プリント基板用製品 SL 5.08HC シリーズのデザイン変更のお知らせ

プリント基板用製品 SL 5.08HC シリーズ 12 極以上の製品

■ 変更内容

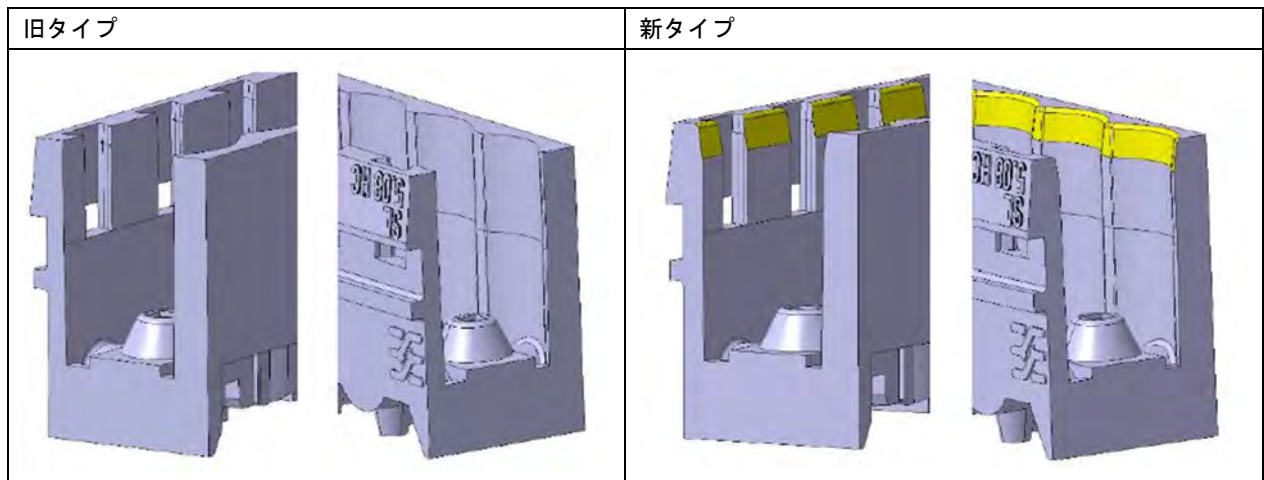
この度、プリント基板用製品 SL 5.08HC シリーズ 12 極以上の製品に関して、よりスムーズな勘合を実現するために勘合面の形状を変更させていただく事となりました。

この変更に伴う、電氣的仕様、品番、型式、梱包などの変更はありません。
